PROGETTO URBANISTICO OPERATIVO DISTRETTO DI TRASFORMAZIONE AD1/C NEL COMUNE DELLA SPEZIA

PROCEDURA DI VERIFICA DI ASSOGGETTABILITA' EX ART. 13 L.R. 32/2012 RELAZIONE ISTRUTTORIA N.1 DEL 6 GIUGNO 2018

NOTE TECNICHE IN MERITO AGLI ASPETTI IDRAULICI

Fig. 3 - Estratto Carta reticolo idrografico principale PdB

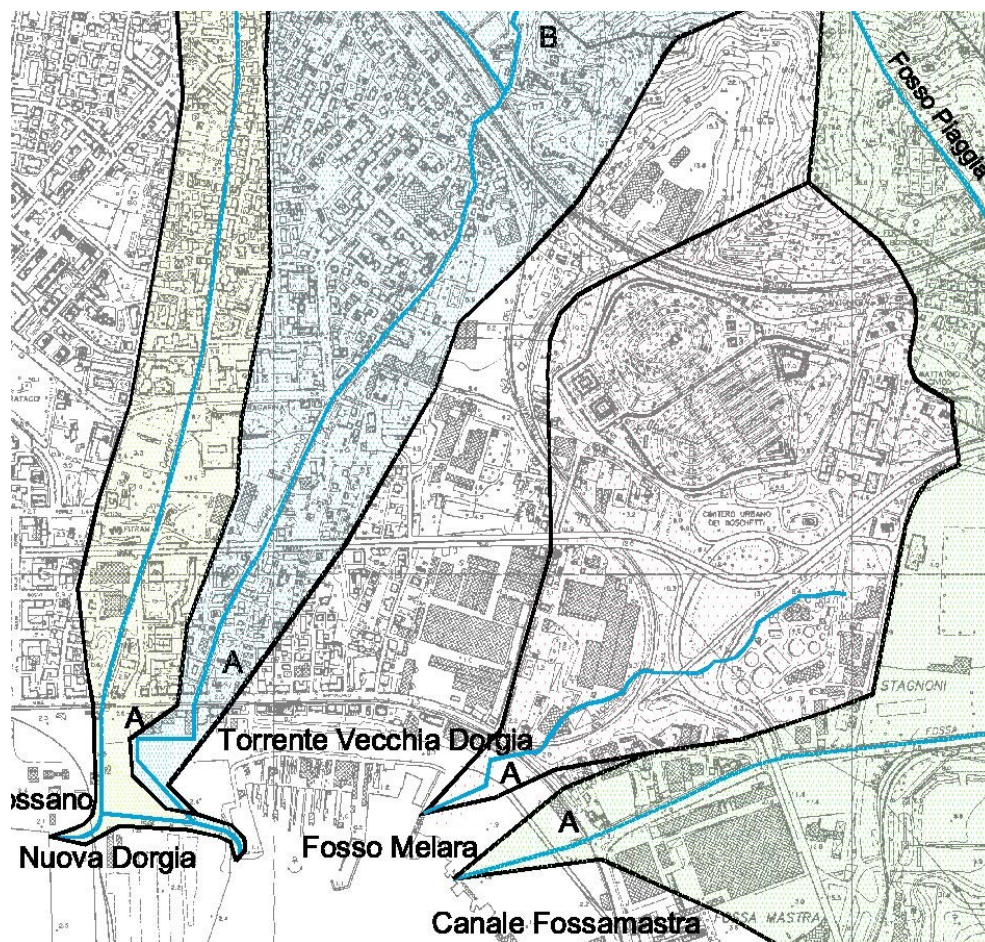
Analogamente nell'estratto sotto riportato della mappatura del reticolo idrografico principale del Piano di Bacino Ambito 20, non sono evidenziati corsi d'acqua interferenti con l'area del PUO.

Quanto sopra conferma l'assenza di corsi d'acqua significativi all'interno delle aree del PUO anche alla luce del punto a) comma 1, art. 3 del RR 3/2011 e s.m.i. che recita:
